<i>Datum</i>	<i>Ons zaaknummer</i>	<i>Behandeld door</i>
5 augustus 2021	[REDACTED] 4	Mw [REDACTED]
<i>Onderwerp</i>	<i>Uw kenmerk</i>	[REDACTED]
Reactie op keuze locatie combi-wachtplaats oostzijde Broekvelderbrug Bodegraven	[REDACTED]

**Cliënt is het niet eens met de gekozen locatie combi-wachtplaats oostzijde Broekvelderbrug**  
Uw provincie heeft een besluit genomen dat inhoudt dat aan de noordoostzijde van de Broekvelderbrug te Bodegraven een gecombineerde wachtvoorziening voor de recreatie- en beroepsvaart dient te worden aangelegd (brief met kenmerk PZH-2021- 781740975). Cliënt kan hier niet mee instemmen. Hieronder geef ik een nadere toelichting.

## **Bijlage 1. Argumenten tegen de recentelijk gekozen locatie (23 juli 2021).**

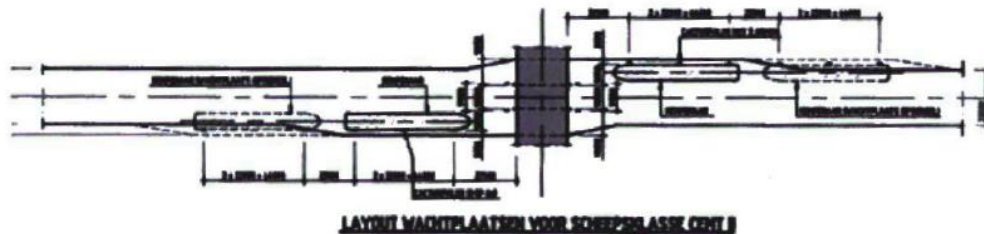
De wachtplaats is geprojecteerd voor de monding van de insteekhaven van Noordzijde 100 en 101, met alle gevolgen voor de veiligheid van dien. Het verslag van de bewonersbijeenkomst van 8-3-2021, PZH-2021-780599919, p.2/8, vermeldt: *"De locatie van de wachtplaats is bepaald op basis van de eerder genoemde ontwerprichtlijnen van de Provincie Zuid-Holland en Rijkswaterstaat. Dus op een scheepslengte afstand van de brug (\*)*. Daarbij is het bepalen van de exacte positie rekening gehouden met de bereikbaarheid van de insteekhaven op de noordelijke oever". Echter de insteekhaven ligt niet tussen Noordzijde 99 en 100, zoals in het verslag staat, maar tussen 100 en 101. Het smalle slootje tussen 99 en 100 hoeft dus niet te worden vrij gehouden. De sloot tussen 100 en 101 wel. Dit kan worden opgelost door de wachtplaats een korte afstand in westelijke richting te verplaatsen (\*zie ook punt 3).
